SERVICE INFO – INA 0153

Обводной ролик 532 0662 10

Применение для различных транспортных средств

Рисунок 2: 532 0662 10 – Обводной ролик INA

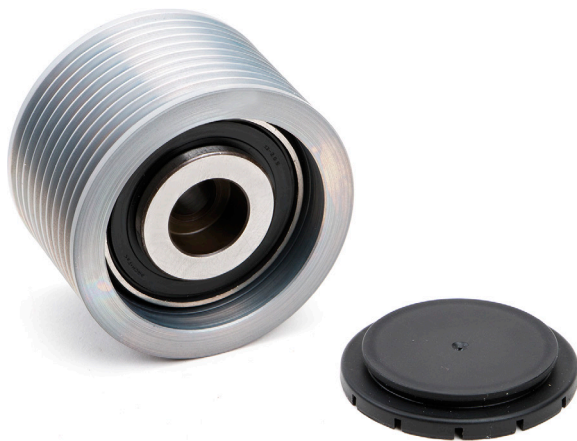
Для привода вспомогательных устройств в перечисленных двигателях, производители автомобилей Renault и Volvo используют обводные ролики с пластиковым уплотнением (рис.1). В установленном состоянии, они снабжены пластмассовой крышкой для предотвращения попадания влаги и грязи.

Обводной ролик 532 0662 10 (рис.2) имеет идентичные технические характеристики. Стальное защитное уплотнение (рис.2) устанавливается от проникновения грязи и влаги, тем самым устраняя необходимость в дополнительной пластиковой крышке.

Обводной ролик 532 0662 10 уже используется на двигателях Mercedes и может быть использован без ограничений для замены показанного на рисунке 1 обводного ролика в двигателях Renault и Volvo.
